Zusammenfassende Bewertung des Antrags

Die anerkannten Naturschutzverbände BUND NRW, LNU und NABU NRW lehnen die beantragte Kapazitätserweiterung des Flughafens Düsseldorf mit Änderung der Betriebsgenehmigung vom 16.02.2015 aus folgenden Gründen ab:

1. Einleitung

Abb 6. Anlage 11 des Flug- und Bodenlärmgutachtens.

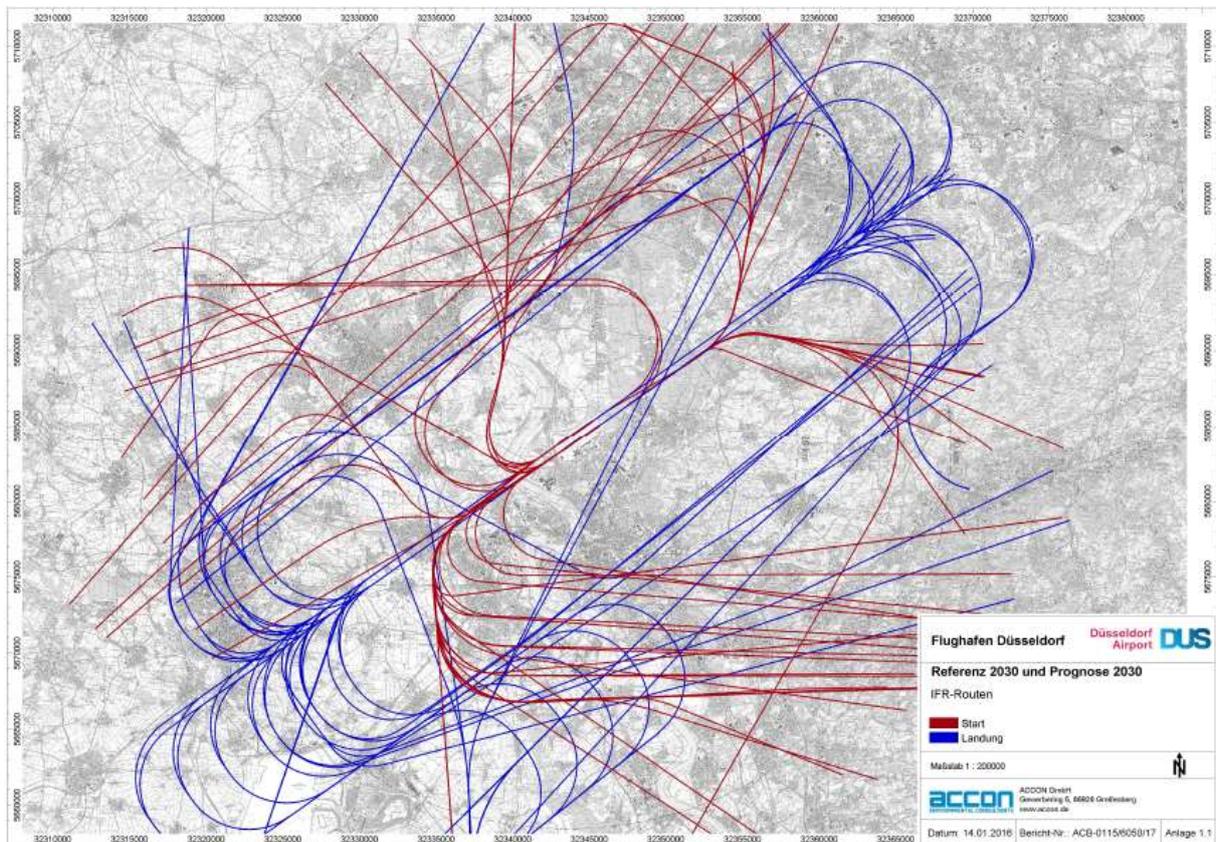
Zudem gibt es erhebliche Abweichungen und breite Streuung der Flugrouten (s. folgende Abbildung), die konsolidiert werden sollte.
